II/227 a II/221 Kněževes - Svojetín - hr. Středočeského kraje, rekonstrukce

Silnice II/221, rekonstrukce úseku km 0,000 - 1,958

103/2

10

GEODETICKÝ PŘEDÁVACÍ PROTOKOL Č. 202100298DSS-60

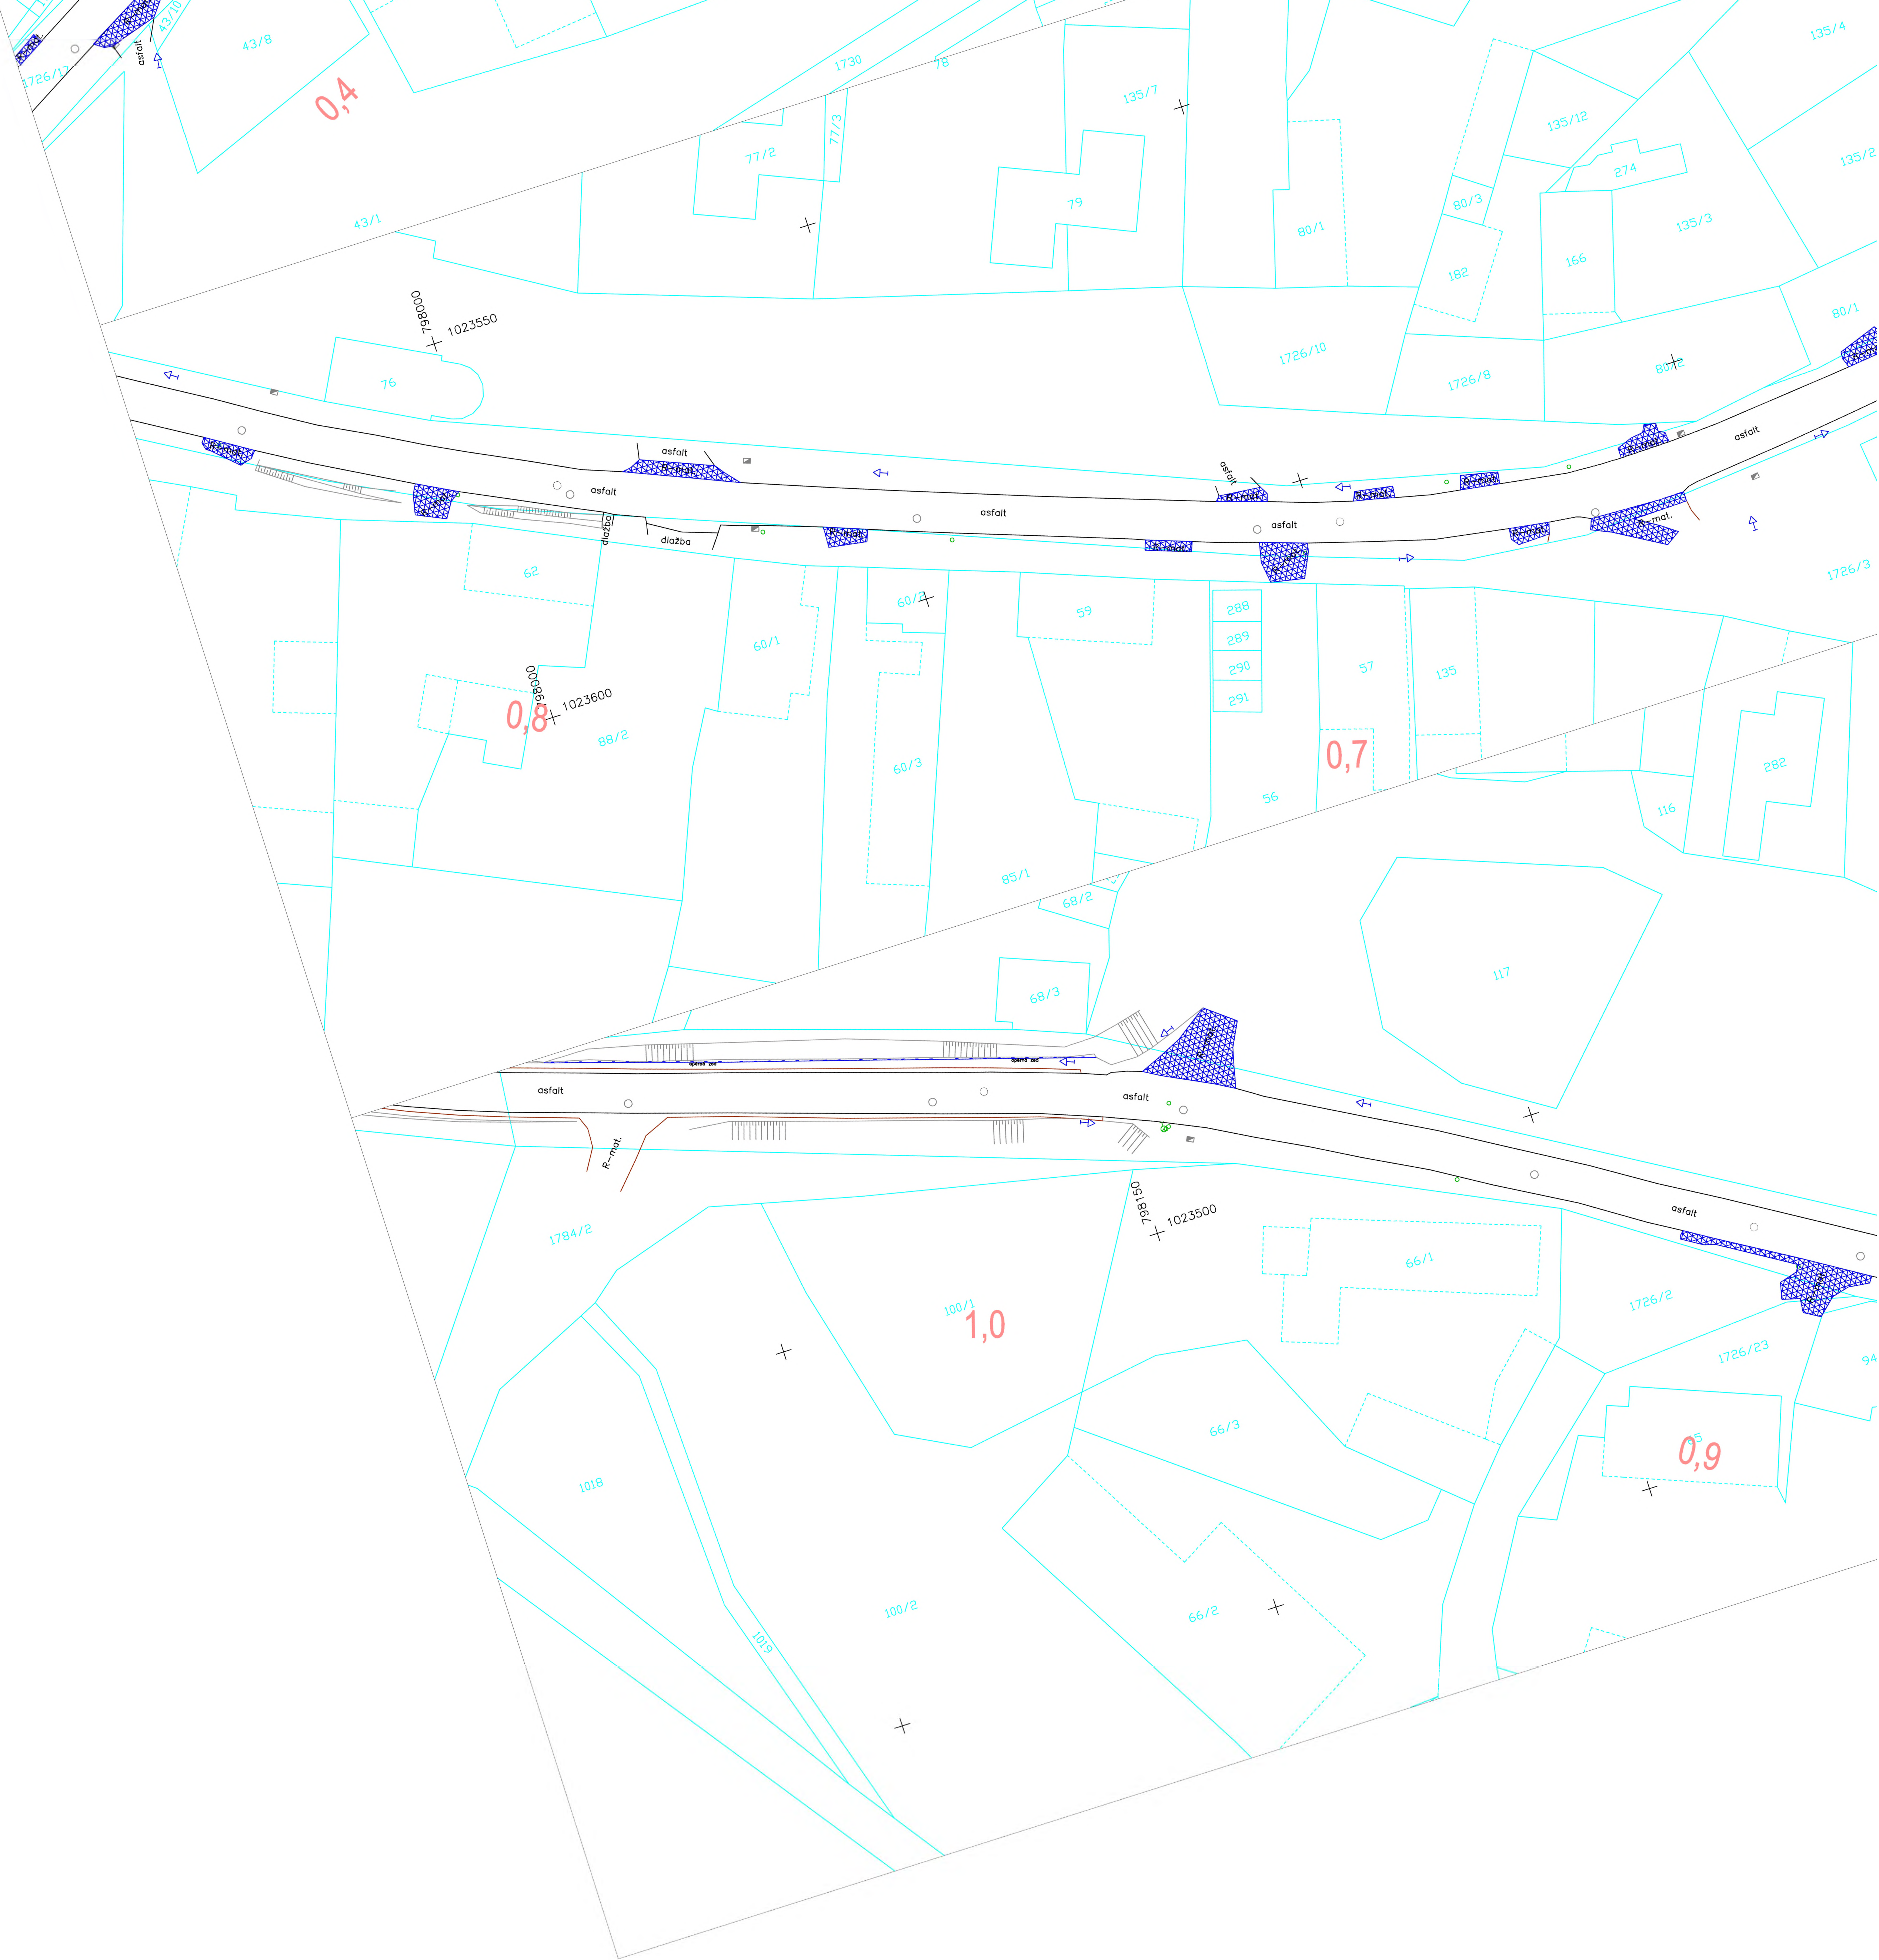
Věc: Svojetín - zaměření plochy ohumusování a rozprostření R-materiálu Název zakázky: Rekonstrukce komunikace Kneževy – Svojetín Lokalita: Obrnice Objednatel: HERKUL a.s. Dodavatel: GEPOINT s.r.o.	Zaměřil: Bc. Martin Píša Spolupracoval:
Datum měření: 23.07.2023 Souřadnicový systém: S-JTSK Výškový systém: Bpv	Číslo zakázky: 202100298 Číslo nabídky: 21NA00173 Číslo objednávky: 20210585

Při měření GDSPS stavby bylo provedeno zaměření plochy rozprostření humusu a R-materiálu v intravilánu obce.

Rozprostření humusu - 1703 m²

Rozprostření R-materiálu - 1367 m²

32	56336		VOZOVKOVÉ VRSTVY ZE STERKODRTI TL. DO 300MM	M2	440,400	224,000	98 649,600	926,600	207 558,400	1 367,000	306 208,000
ZBV č. 10: 926 m2 viz příloha 12 geodetický protokol DSS 60											
33	56362		VOZOVKOVÉ VRSTVY Z RECYKLOVANÉHO MATERIÁLU TL DO 100MM	M2	440,400	49,400	21 755,760	926,600	45 774,040	1 367,000	67 529,800
ZBV č. 10: 926 m2 viz příloha 12 geodetický protokol DSS 60

Sanace

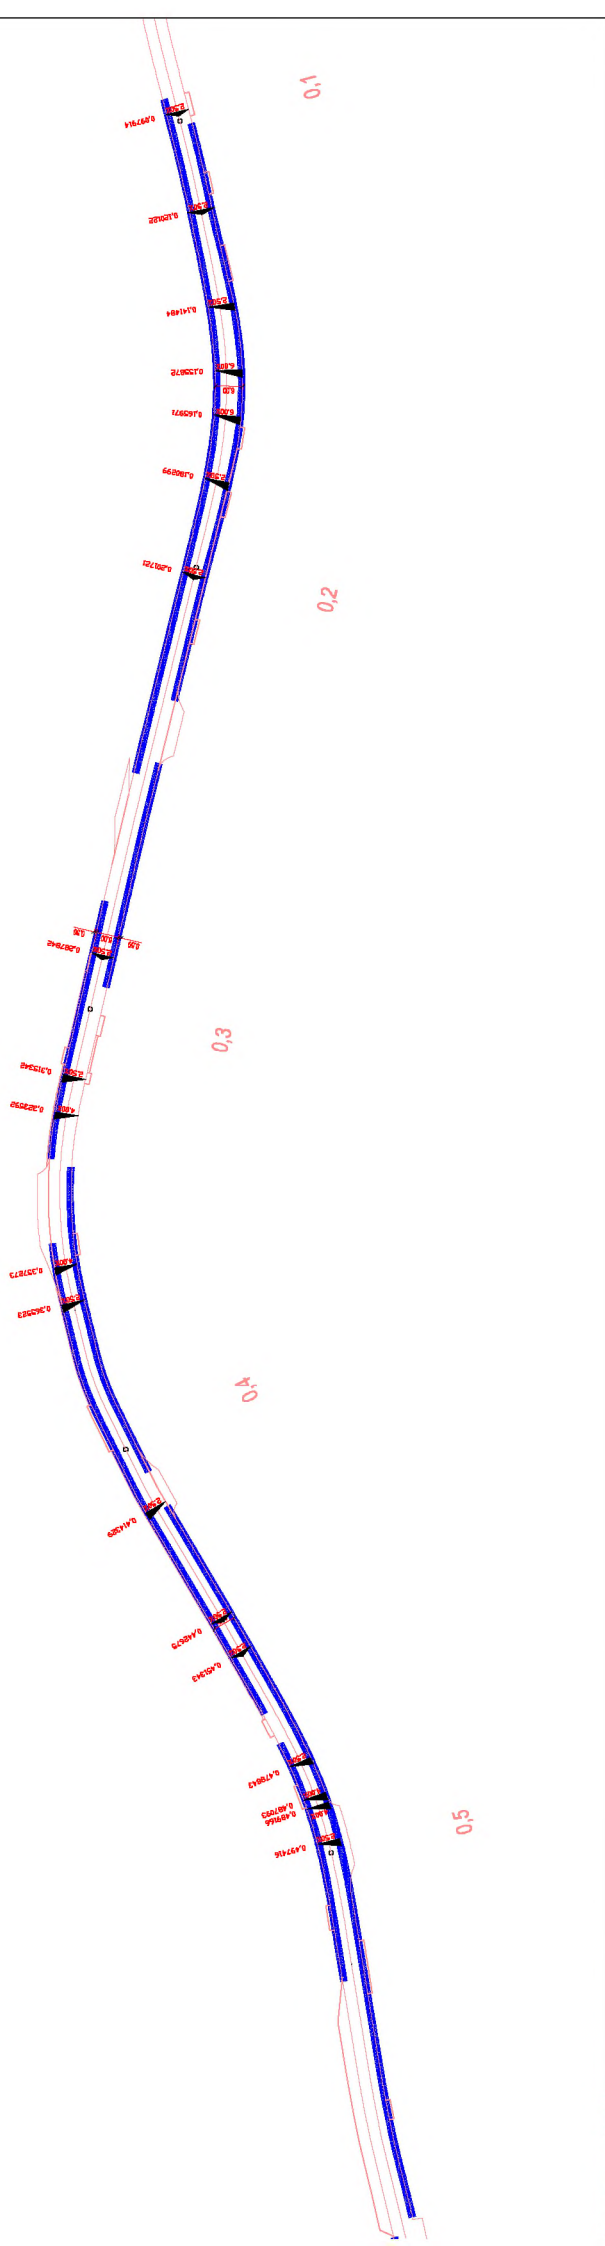
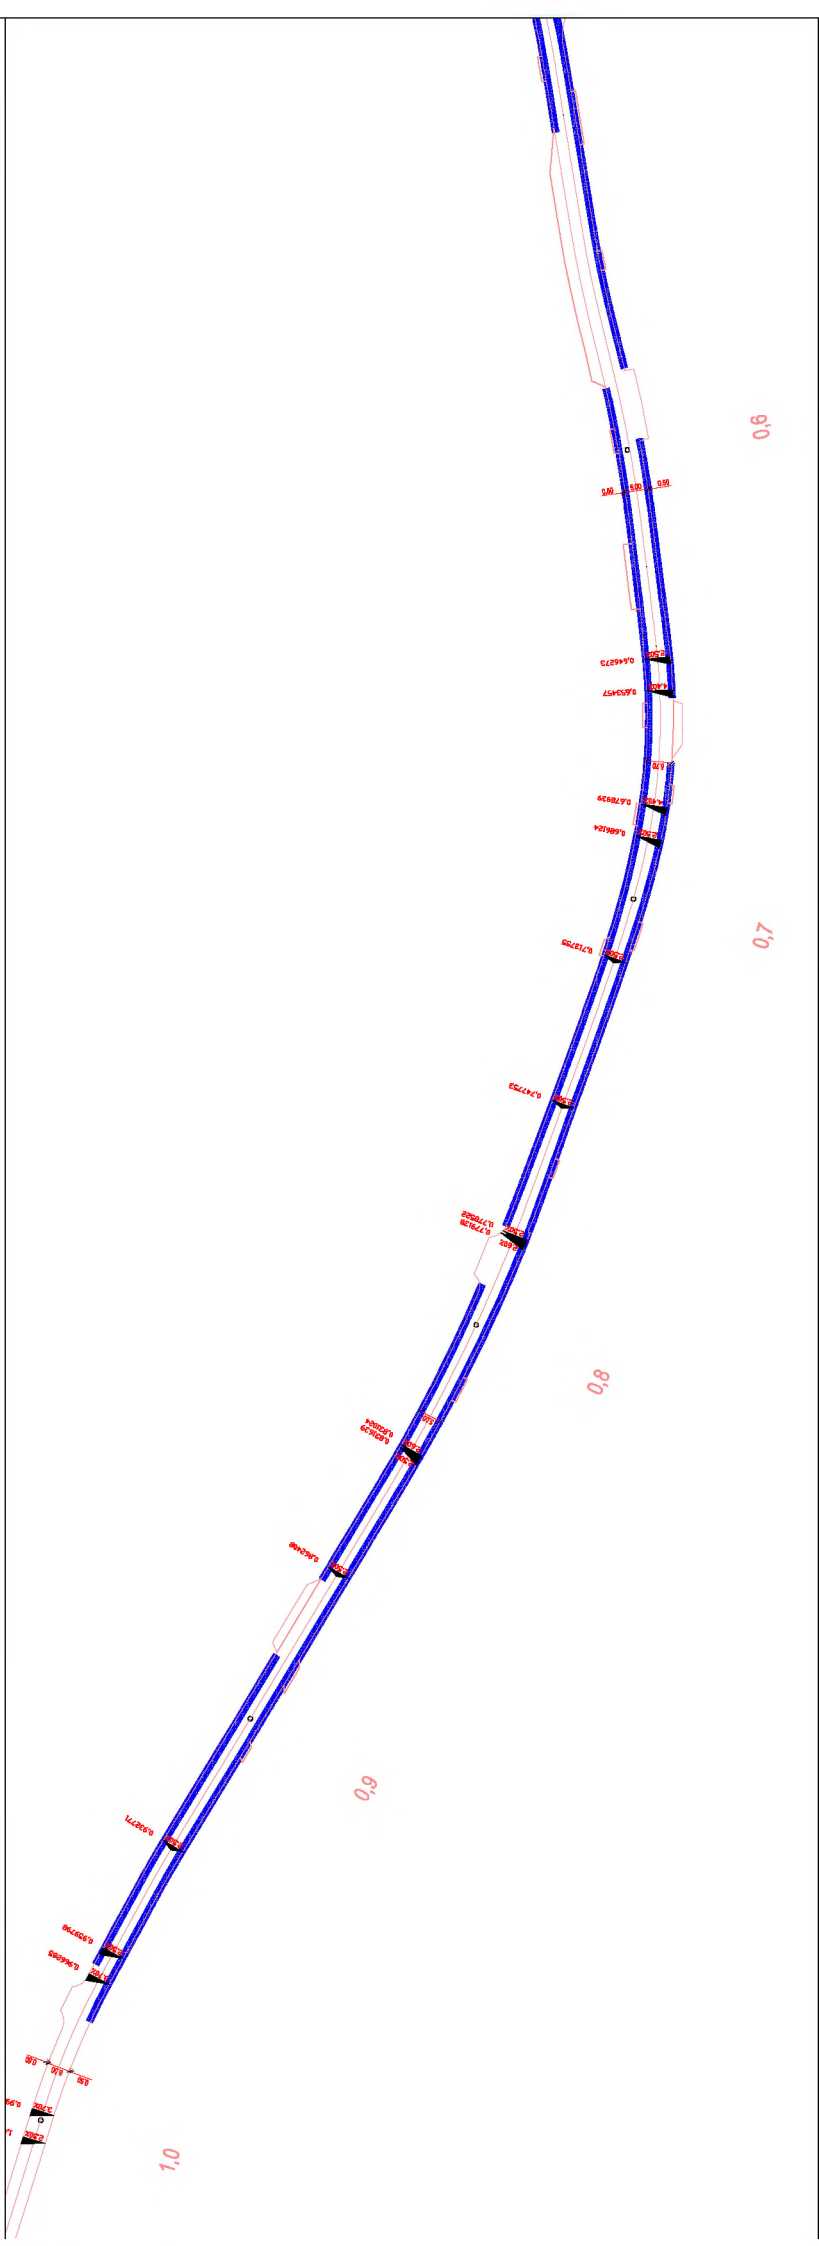
Svojetín - vozovkové vrstvy ŠD v tl. 200 a 350mm v šířce 1,5m - SO103 km 0,0 - 1,0								
staničení vlevo	tloušťka vrstvy	plocha	sanace		staničení vpravo	tloušťka vrstvy	plocha	sanace
0+101,2	20	112,4	33,7		0+94,5	20	228,90	22,90
0+176,1	35	80,3	32,1		0+247,1			
0+229,6					0+276,1	35	86,55	34,64
0+243,9	35	75,9	30,4		0+333,8			
0+294,5					0+352,0	35	170,55	34,12
0+335,3	20	107,0	32,1		0+465,7			
0+406,6					0+473,2	35	21,90	8,76
0+415,5	20	58,5	17,6		0+487,8	35	130,00	52,00
0+454,5	35	191,7	28,8		0+507,8	35	30,90	12,36
0+582,3					0+528,4			
0+598,6	35	84,9	38,2		0+585,8	35	105,15	15,80
0+655,2					0+655,9	35	25,20	11,34
0+669,3	35	480,7	96,1		0+672,7	35	64,20	28,89
0+923,1	35	278,9	69,7		0+715,5	35	92,85	18,58
0+975,7					0+777,4			
					0+791,3	35	211,50	21,15
					0+865,6			
					0+885,1	35	118,05	11,81
					0+963,8			
celkem vlevo :		1470,2 m2	378,69 m2		celkem vpravo:		1285,8 m2	272,35 m2

plocha vozovkové vrstvy ŠD v tl. 200mm

plocha vozovkové vrstvy ŠD v tl. 350mm
